Plan Local d'Urbanisme

AVIS DES SERVICES

Objet : Avis de l'État sur le PLU du Gué-de-Longroi

Annexe à l'avis de l'État sur le projet de PLU arrêté de la commune du Gué-de-Longroi

Les vues sur la cathédrale de Chartres

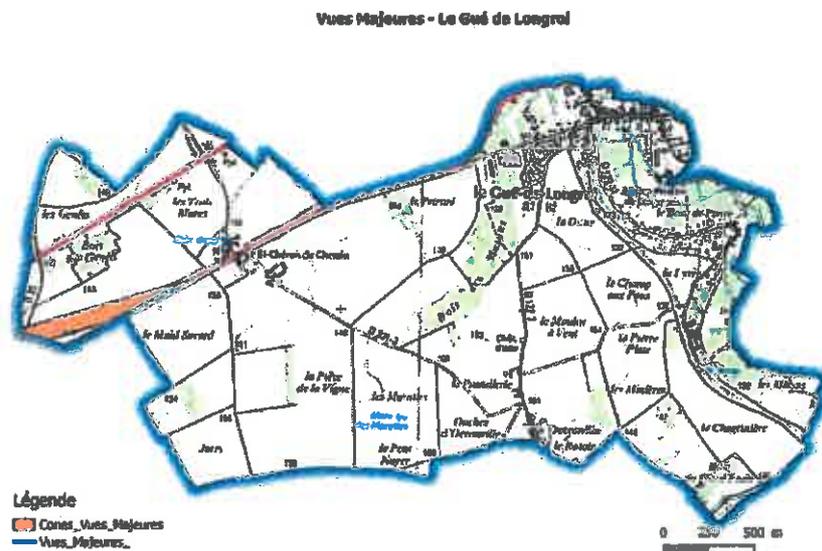
La commune est concernée par l'enjeu de préservation des vues sur la cathédrale de Chartres. Le 11 juin 2018, le ministère de la transition écologique et solidaire a mis à l'étude, par arrêté, une directive paysagère de protection des paysages destinée à préserver les vues sur la Cathédrale de Chartres.

Le réseau de vues sur le monument est constitutive de la Valeur Universelle Exceptionnelle (V.U.E.) du bien UNESCO. En conséquence, l'Etat et les collectivités ont l'obligation d'en assurer la préservation et la transmission aux générations futures.

La commune du Gué de Longroi est dans le périmètre de l'aire d'étude du projet de directive Le rapport de présentation indique bien que le périmètre du projet de PLU est concerné par la présence de vues sur la cathédrale de Chartres sans plus de précision. Une vue est localisée sur la RN 10 après la traversée du hameau de Saint-Chéron du chemin (carte ci-dessus).

Dans l'attente d'éléments complémentaires sur les restrictions réglementaires à appliquer, la traduction réglementaire de la préservation pourrait se traduire par un zonage Ap de l'empreinte du cône de vue pour les parties agricoles.
